Mission régionale d'autorité environnementale

**Avis sur le projet de parc photovoltaïque au sol sur la commune
de Le Montsaigeonnais (52)
porté par la société PRAUTHOY PV**

n°MRAe 2021APGE5

Nom du pétitionnaire	PRAUTHOY PV
Commune(s)	Le Montsaigeonnais
Département(s)	Haute-Marne (52)
Objet de la demande	Projet de parc photovoltaïque au sol
Date de saisine de l'Autorité environnementale	04/12/20

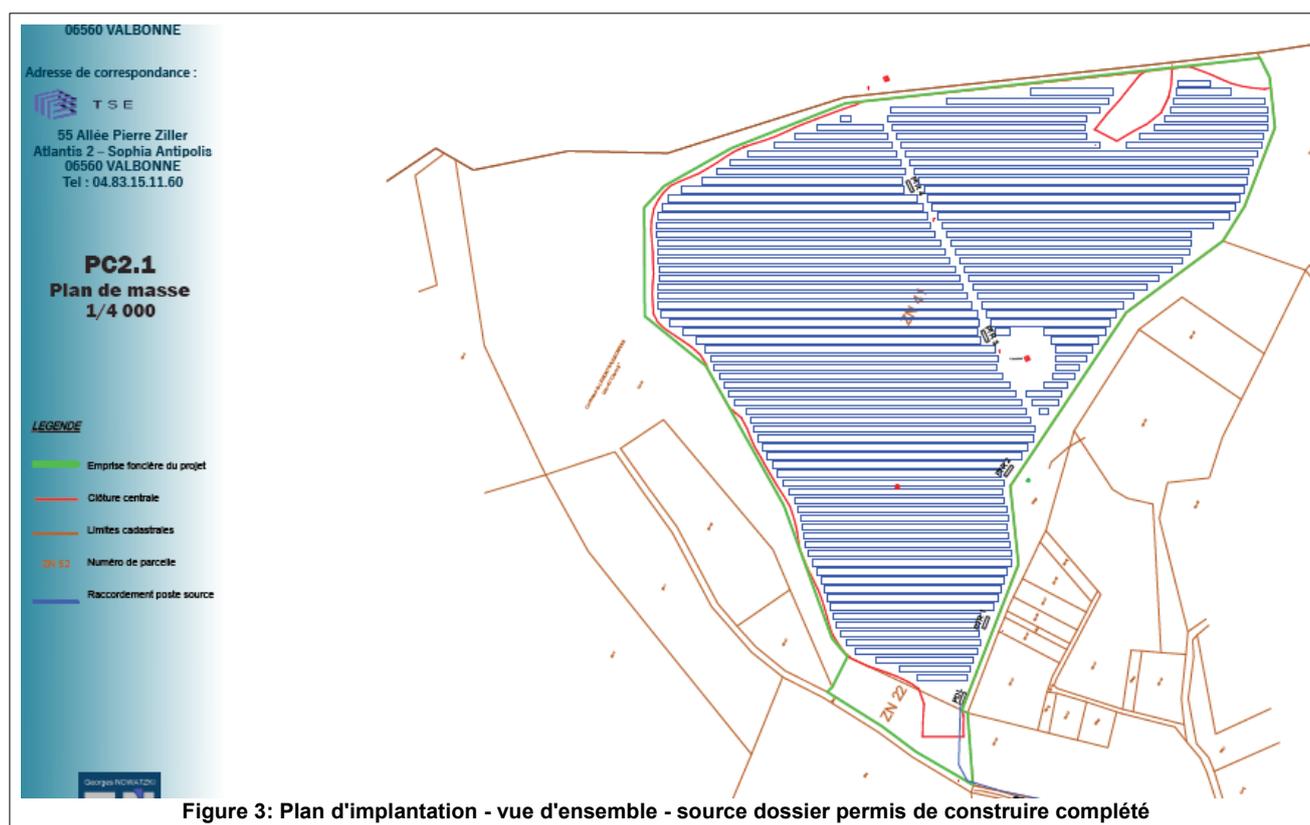
L'Ae recommande de procéder à une mise en cohérence de l'ensemble des informations et données entre les différents éléments du dossier (étude d'impact, note complémentaire...).

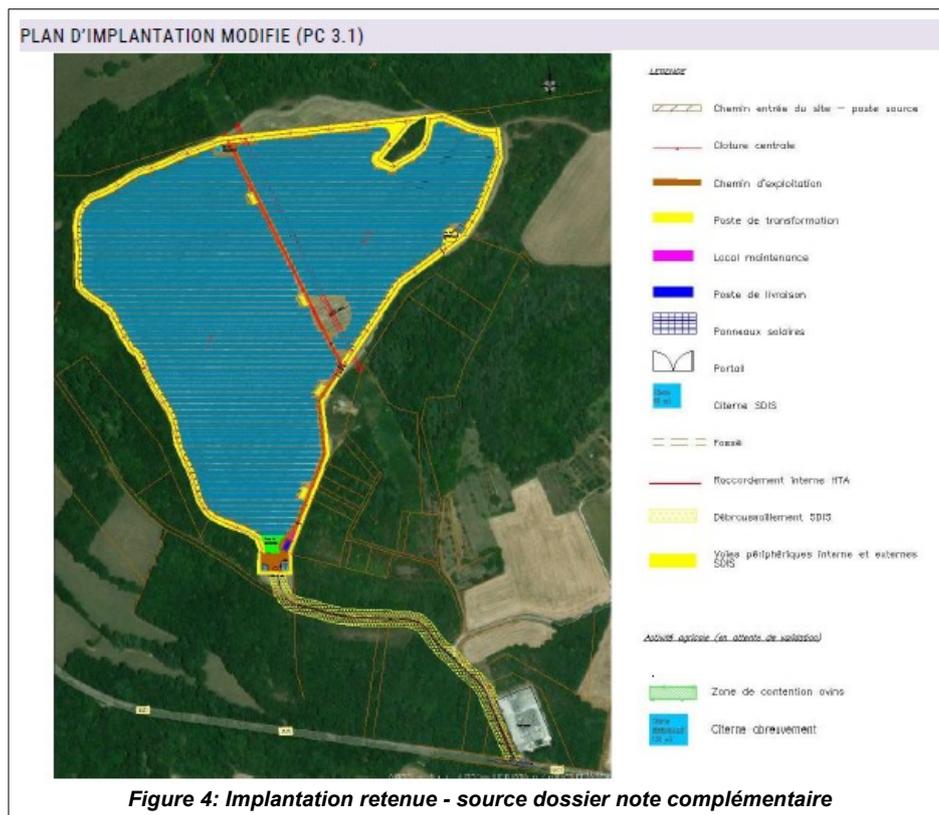
L'Ae recommande d'apporter des précisions sur le recours éventuel à un scellement chimique et son impact sur l'environnement (risque de pollution) et de démontrer pour les diverses techniques possibles que celle retenue relève de la meilleure technologie pour la protection de l'environnement à cet endroit (par rapport à des fondations non invasives, par exemple sur longrines ou massifs en béton posés au sol).

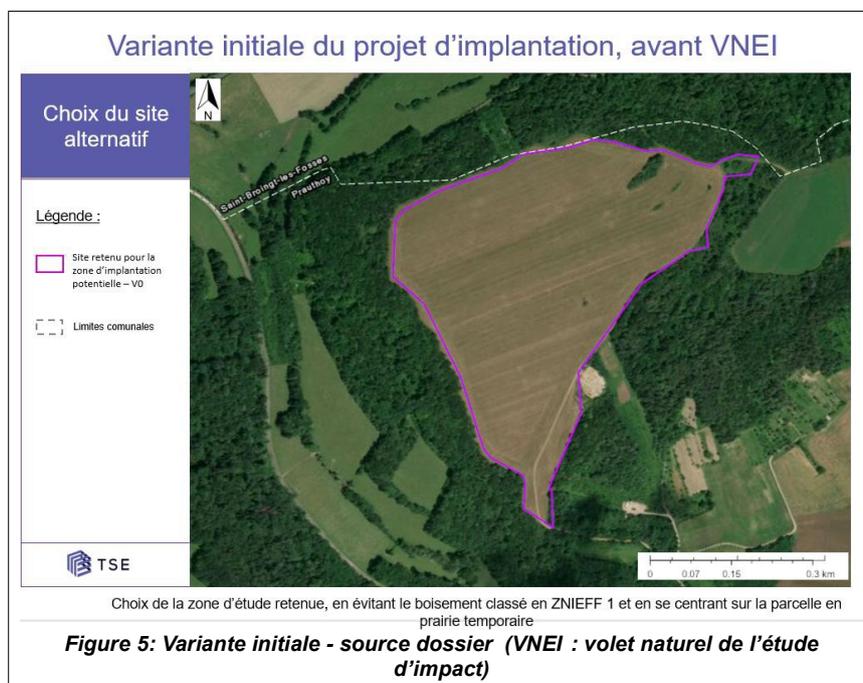
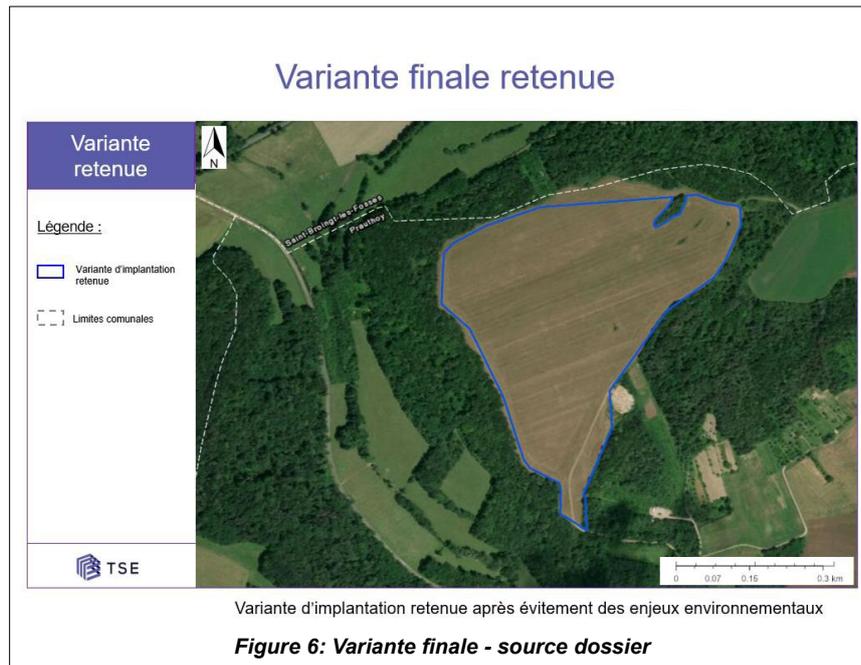
L'Ae relève que le dossier n'explique pas la façon dont le projet est compatible avec le schéma régional de raccordement au réseau des énergies renouvelables (S3REnR) de Champagne-Ardenne révisé fin 2015, et en cours de révision à l'échelle du Grand Est.

- **reconsidérer le projet de manière à tenir compte des règles du SRADDET et notamment de fournir les caractéristiques agricoles des terres concernées avec leur potentiel agronomique ainsi que l'explication de la situation de jachère de cette parcelle ;**
- **compléter le dossier par l'analyse de la compatibilité du projet avec le S3REnR de Champagne-Ardenne en termes de raccordement (auprès de RTE/ENEDIS), en fonction du résultat de l'analyse d'adapter son projet.**
